質疑・回答書

浅野文庫等施設（仮称）新築工事に伴う基本・実施設計業務に係る簡易公募型プロポーザル

既存囲障配置図

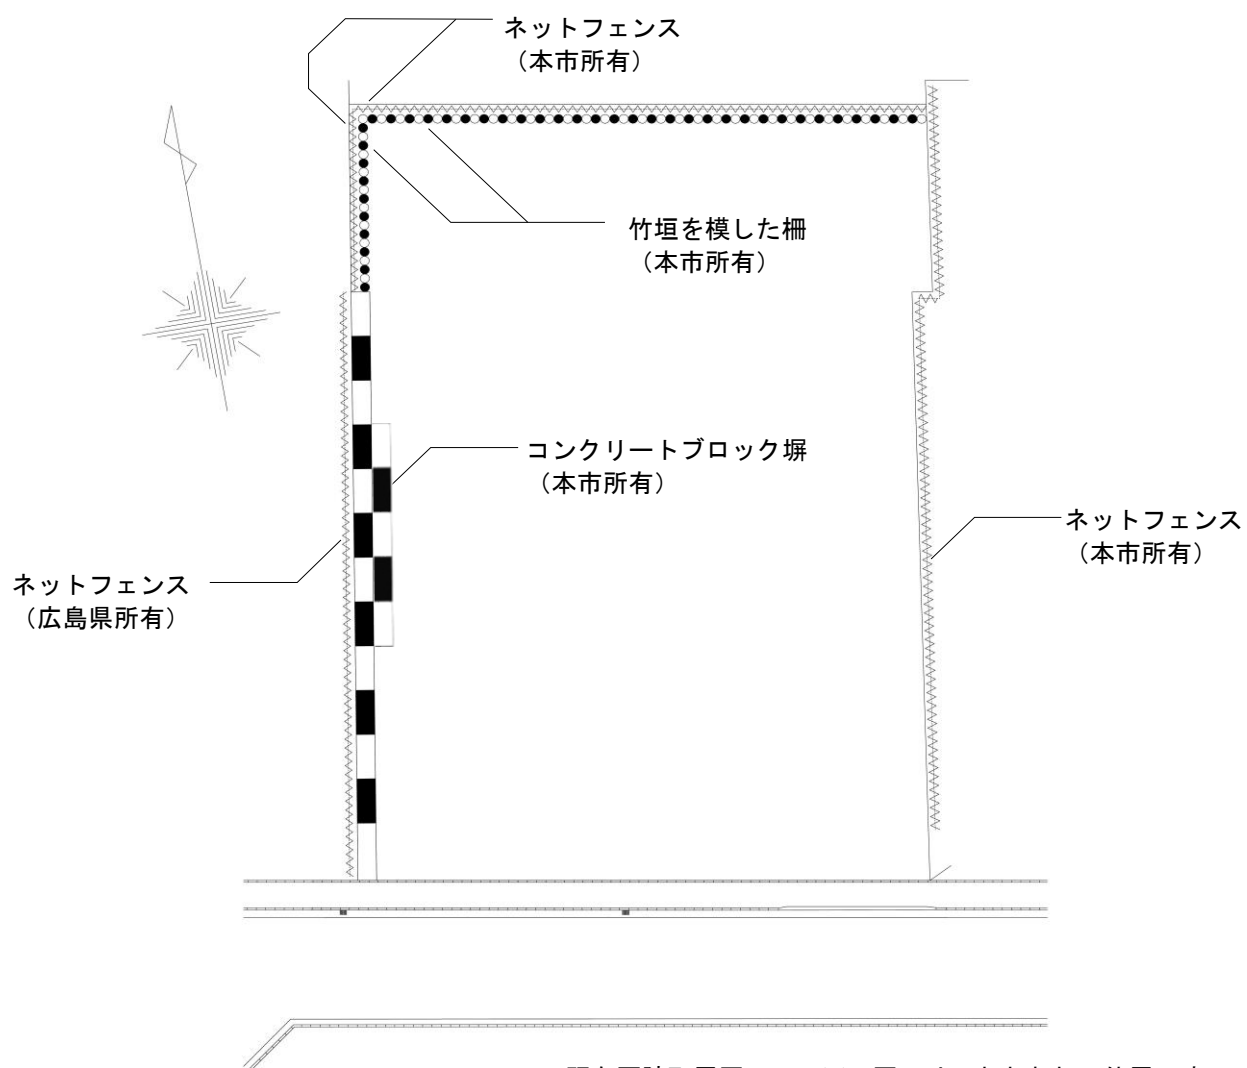
現地を見学したことに伴う質疑及びその回答		
番号	質疑事項	回答
1	北側の敷地設定は、どの位置にて検討されているかお示してください。	既存囲障の位置にて検討しています。
2	西側、北側及び東側の隣地境界線沿いのフェンスの所有者をお示してください。	別紙「既存囲障配置図」のとおりです。
3	上記フェンスの撤去及び新設の可否についてお示してください。	本市所有のフェンスについては撤去し、囲障の新設を見込んでいます。
4	本敷地内に倉庫と見受けられる既存建築物が2棟ありますが、解体工事で解体するものと考えてよいでしょうか。	お見込みのとおりです。
5	解体工事の範囲については、本施設的设计案決定後に確定するものと考えてよいでしょうか。例えば、既存樹木の伐採、残置範囲等の設定は、設計内容に合わせて、解体工事にて行われると考えてよいでしょうか。	本敷地内の既存建築物については、全て解体を行う予定としていますが、その他、既存樹木の伐採等を含む解体工事の範囲については、本業務における計画に応じて、検討します。 なお、別紙1「浅野文庫等施設（仮称）整備に係る基本方針及び設計条件等」P. 3のⅢ4(2)オに記載のあるとおり、本敷地と縮景園との相互の視線を遮蔽する役割を果たしている本敷地内又は縮景園内の既存樹木については、本業務において、縮景園との相互の眺望景観を十分に検討し、関係機関及び本市との協議を経て、存置、剪定又は伐採の選択をすることとしています。
6	敷地内の既存樹木等で、保存が必要なものはないと考えてよいでしょうか。	縮景園の土地所有者は、広島県及び国です。 なお、本敷地が接する部分は広島県の所有です。
7	縮景園の土地所有者は広島県との認識で相違ないでしょうか。	縮景園については広島県が所管しており、本敷地と縮景園との直接の出入口の設置の可否については、現時点では未定で、今後、関係機関との調整を行います。したがって、当該出入口の設置の有無のどちらにも対応できる提案としてください。 当該出入口の設置の可否に関わらず、別紙1「浅野文庫等施設（仮称）整備に係る基本方針及び設計条件等」P. 3のⅢ4(2)アに記載のあるとおり、敷地内歩行空間を設けてください。
